# 泊発電所 3号炉 耐津波設計方針について

## (入力津波の設定に係る指摘事項回答)

令和4年12月6日  
北海道電力株式会社

【敷地への遡上の可能性の検討結果(STEP3)】

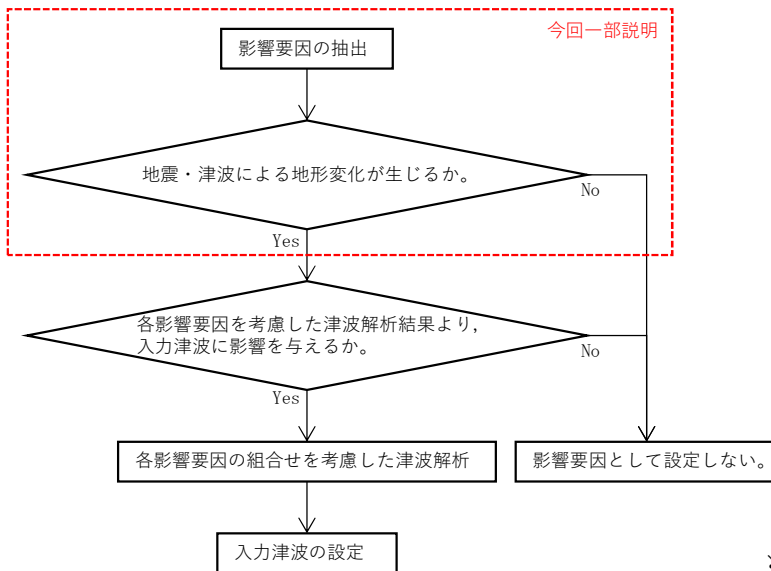
敷地周辺の遡上・浸水域の評価に当たっては、基準津波及び耐津波設計方針に係る審査ガイドを踏まえ、例えば、斜面を含む地形、河川、水路、人工構造物等の敷地及び敷地周辺の特徴を考慮して敷地への遡上の可能性を検討すること。

抽出した事項		敷地への遡上の可能性の検討結果
地山斜面	地山斜面 (茶津側, 堀株側)	・敷地は、防潮堤及び地山斜面(茶津側, 堀株側)により取り囲まれていることから、津波防護対象設備を内包する建屋及び区画が設置された敷地に津波が遡上する可能性はない※3。 (「4. 3 地山斜面(茶津側, 堀株側)に係る評価」で地山斜面(茶津側, 堀株側)の健全性について詳細を検討する(P.19参照))。
河川・水路※1	茶津川	・茶津川は、標高約50m以上の尾根で隔てられており、T.P.+10mの発電所敷地内へ流入する水路はない※2ことから、回り込みの可能性はない※3。
	堀株川	・堀株川は、敷地東側約1km地点にあり、敷地から十分離れていること、敷地とは標高約100mの山(丘陵)で隔てられており、T.P.+10mの発電所敷地内へ流入する水路はないことから、回り込みの可能性はない※3。

【地震・津波による地形変化の有無と影響要因の設定方針】

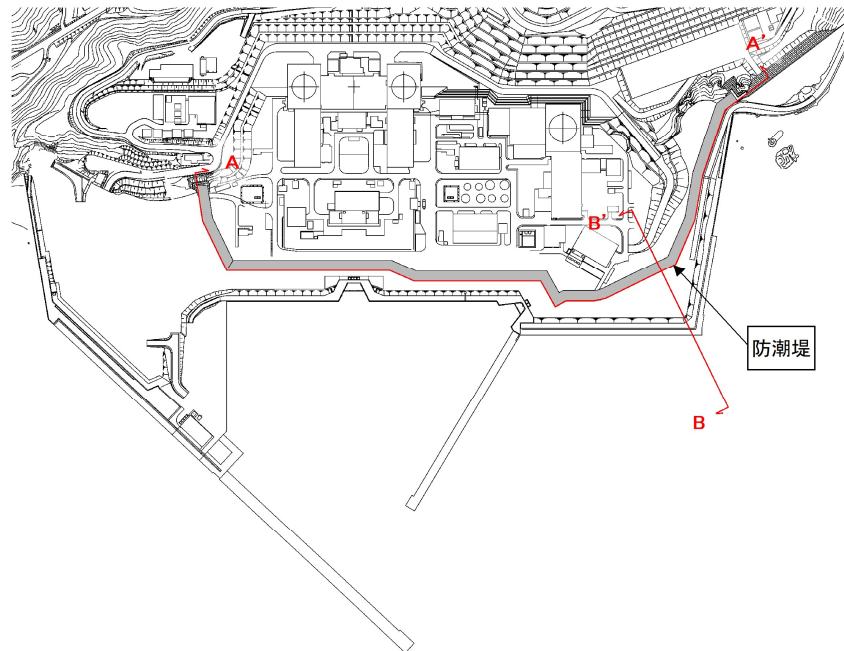
敷地及び敷地周辺の特徴を踏まえ、入力津波に影響を与える可能性のある要因を網羅すること。  
例えば、敷地周辺の陸上地すべりに伴う地形変化及び防潮堤の前面護岸の地震による地形変化などを入力津波の評価に影響を与える可能性のある要因として抽出すること。また、これらの要因が入力津波の評価に与える影響を検討した上で、入力津波の評価の妥当性を説明すること。

影響要因		地震・津波による地形変化の有無	影響要因の設定方針	
地震による 地形変化	地盤変状	地盤変状(陸域)	・基準地震動Ssによる地盤変状として、陸域の沈下を考慮する。	・地盤変状(陸域)を考慮した津波解析を実施し、入力津波の設定に影響を与える場合には、影響要因として設定する(P.11~17)。
		地盤変状(海域)	・基準地震動Ssによる地盤変状として、海域の沈下を考慮する。	・地盤変状(海域)を考慮した津波解析を実施し、入力津波の設定に影響を与える場合には、影響要因として設定する(P.18)。
	斜面崩壊	地山斜面 (茶津側, 堀株側)	・地山斜面(茶津側, 堀株側)については、基準地震動及び基準津波に対する健全性を検討する。	・影響要因として設定しない(P.19)。
		地すべり地形(堀株)	・地すべり地形(堀株)については、斜面崩壊を考慮する※1。	・地すべり地形(堀株)の斜面崩壊を考慮した津波解析を実施し、入力津波の設定に影響を与える場合には、影響要因として設定する(P.20)。
		地すべり地形 (発電所背後)	・敷地地すべり地形(発電所背後)については、斜面崩壊を考慮する※1。	・地すべり地形(発電所背後)の斜面崩壊を考慮した津波解析を実施し、入力津波の設定に影響を与える場合には、影響要因として設定する(P.20)。
	防波堤等の 損傷	防波堤	・防波堤については、基準地震動Ssによる損傷を考慮する。	・防波堤の損傷を考慮した津波解析を実施し、入力津波の設定に影響を与える場合には、影響要因として設定する(P.21)。
		護岸	・護岸については、基準地震動Ssによる損傷を考慮する。	・護岸の損傷を考慮した津波解析を実施し、入力津波の設定に影響を与える場合には、影響要因として設定する(P.21)。
		土捨場	・将来計画を反映した土捨場※2については、基準地震動Ssによる斜面崩壊を考慮する。	・将来計画を反映した土捨場※2の斜面崩壊を考慮した津波解析を実施し、入力津波の設定に影響を与える場合には、影響要因として設定する(P.22)。
	津波による 地形変化	洗掘	・津波による遡上域の洗掘が生じないように、敷地はアスファルト又はコンクリートで地表面を舗装する。	・影響要因として設定しない(P.22)。
